# 電気通信設備工事における設計変更に関する 参考資料

令和8年3月

大臣官房 参事官(イノベーション)グループ電気通信室

添付図：昇降用足場組立図

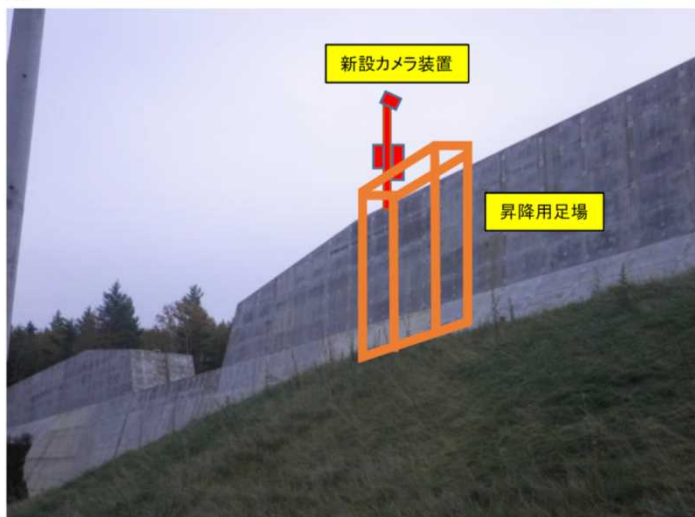
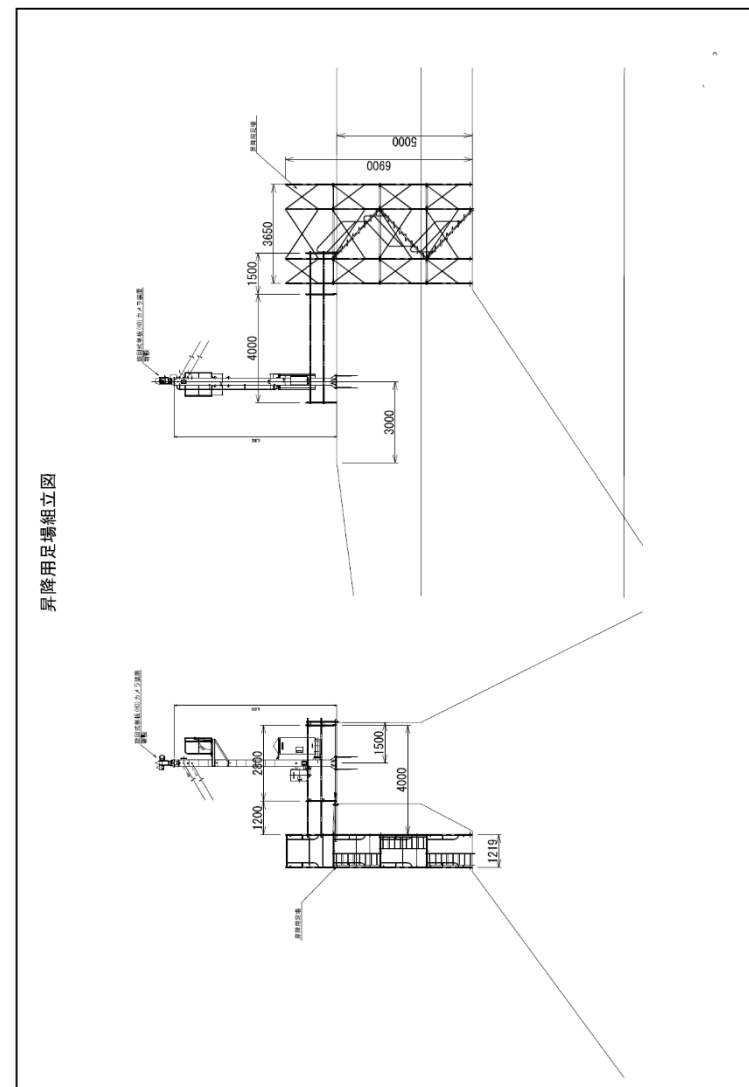
- ・砂防用CCTVカメラの新設における仮設足場の追加設置

- ・砂防堰堤天端へのCCTVカメラ新設にあたり、安全に施工するための作業スペースが不足している事が判明した。
- ・このため、受注者から作業員の昇降用仮設足場の設置について協議を行った。

- ・設計図書の施工条件は、足場となる仮設材を必要とする内容になっていないため、仮設に要する費用についても計上していなかった。
- ・機器の搬入、施工方法及び現場条件等を基に足場の必要性を協議し、その必要性が了解された。
- ・協議結果、合意された内容で設計変更を行った。

- ・仮設足場の図面作成に関する経費も設計変更の対象として含むものとした。

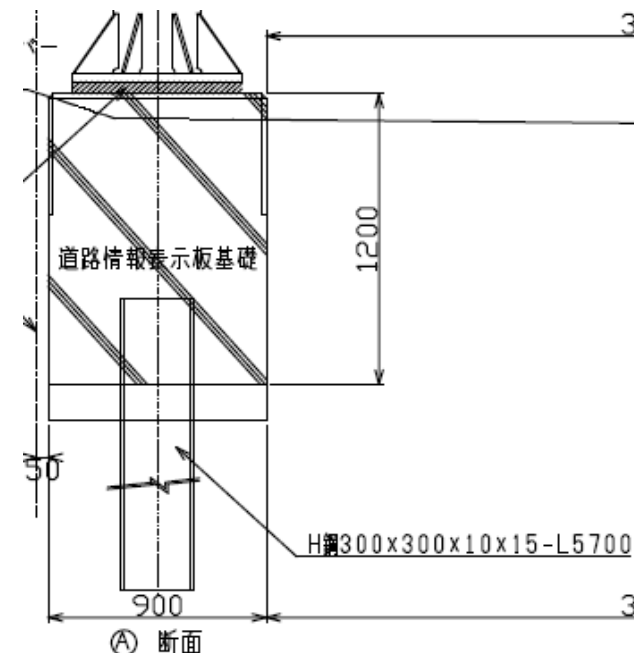
- ・道路情報表示装置新設における基礎形状の変更

- ・標準の土質(N値10程度)で設計された情報板の基礎施工について、周辺の別途工事の土質調査結果より、標準土質である可能性は低いことが判明した。
- ・受注者から地質調査(スウェーデン式サウンディング試験)の追加について協議を行った。
- ・さらに地質調査の結果から直接基礎からH鋼杭基礎への施工の変更協議を行った。

- ・発注者は、標準の土質における直接基礎で発注した。
- ・協議により周辺の別途工事の地質結果により地質調査(スウェーデン式サウンディング試験)の追加について了解を得た。
- ・また、地質調査結果によるH鋼杭基礎への施工の変更についても了解を得た。
- ・合意を得た追加調査及び杭基礎への変更について設計変更を行った。

藤江トンネル L側化粧カバー設置参考図

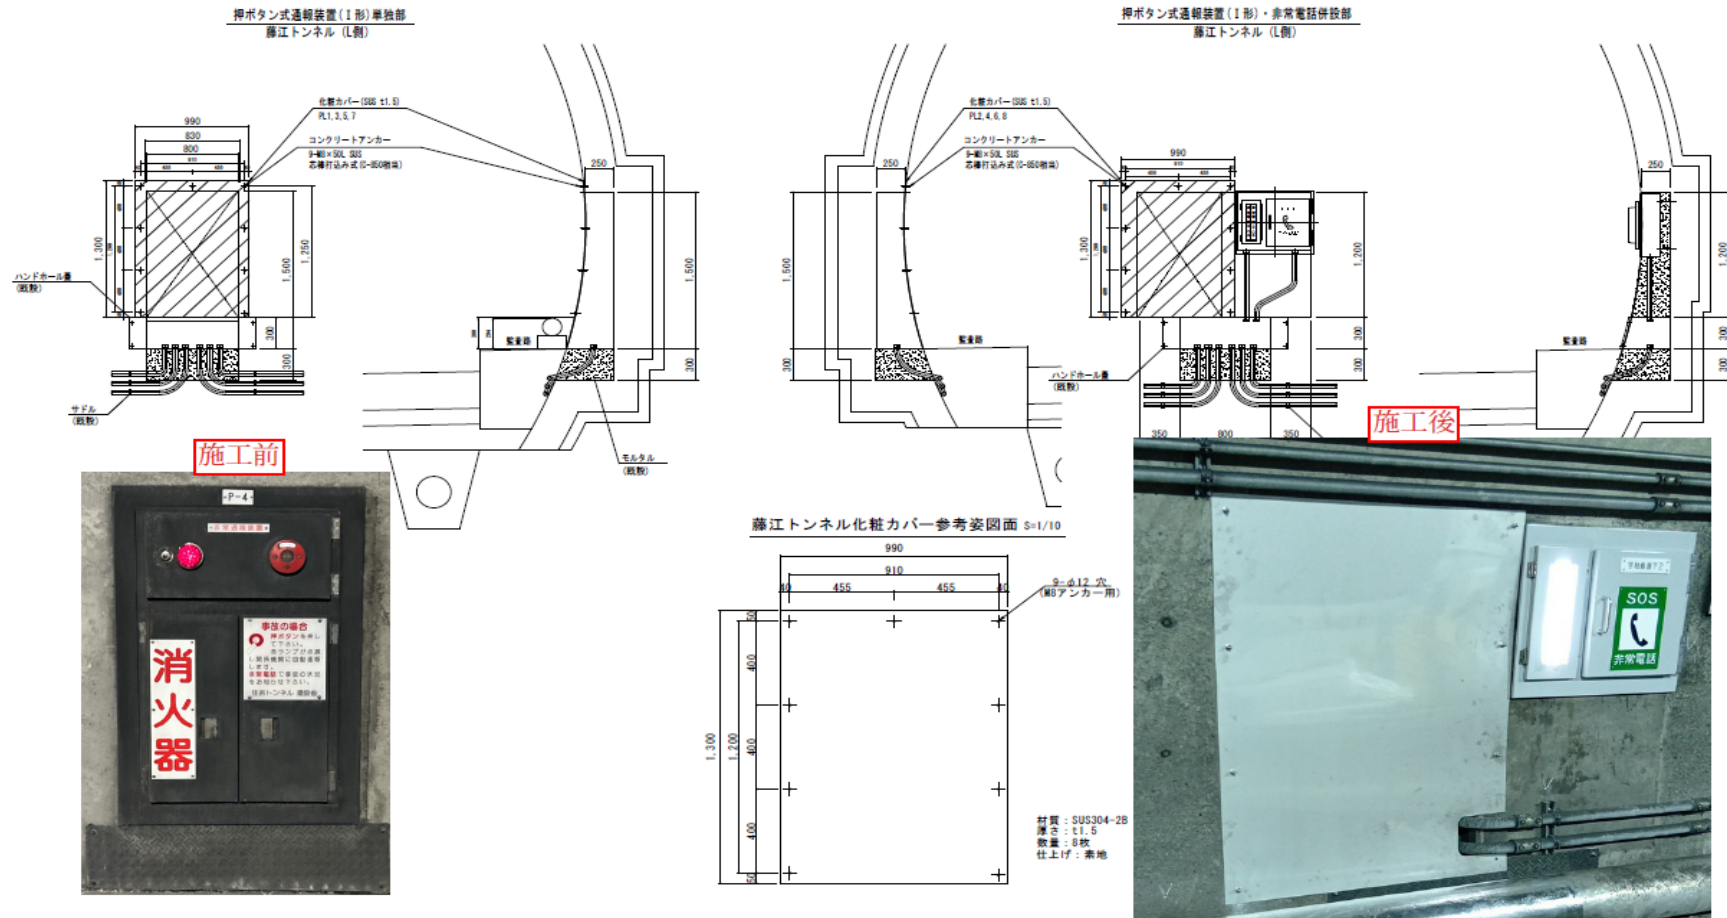
- ・トンネル坑内の押しボタン式通報装置撤去後の化粧カバー設置

- ・トンネル等級の見直しがあり、トンネル非常用設備としての坑内押しボタン式通報装置は不要となったことから、設備更新工事で撤去。
- ・そのため、TN壁面に開口部が残される形となった。

- ・当初発注では、坑内押しボタン式通報装置撤去後の開口部の処置について、特に考慮されていなかったこともあり、化粧カバー設置等の計上はしていなかった。
- ・撤去後は、開口部にゴミ等が溜まり事故を誘発する恐れも考えられたことから協議を行い、化粧カバーの設置について設計変更を行った。

八本木山中継所 配線系統図(更新)

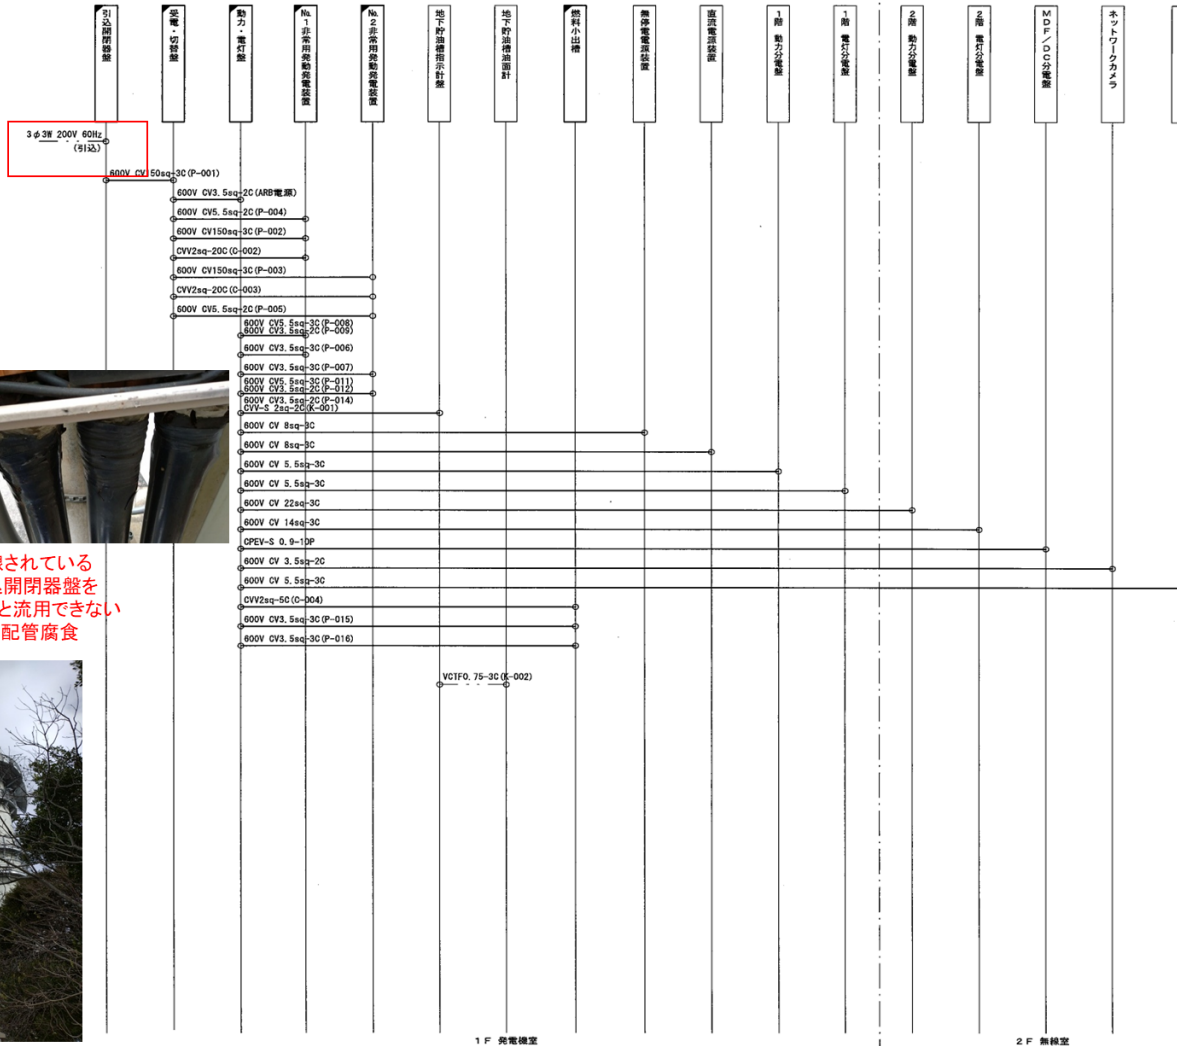
- ・耐用年数を大きく経過した材料の既設流用を更新へ変更

- ・設計図書では引込配線は既設流用となっているが、引込盤は更新となっている。
- ・引込ケーブルも設備同様34年経過していると思われる。設計照査事項として提出した。

引込開閉器盤上部より入線されている  
既設流用にと更新引込開閉器盤を  
3m程度上部に設置しないと流用できない  
また、引込開閉器盤下部の配管腐食

- ・設計図書に引込部分の図面は無かったが、停電を出来る限り短時間で行うためには既設ケーブルの長さが不足し、流用は不可能であった。
- ・施工方法について発注者と協議し、新設する引込盤の設置、ケーブル敷設後に新旧の切り替えを行うため引込ケーブルの更新を追加することとした。
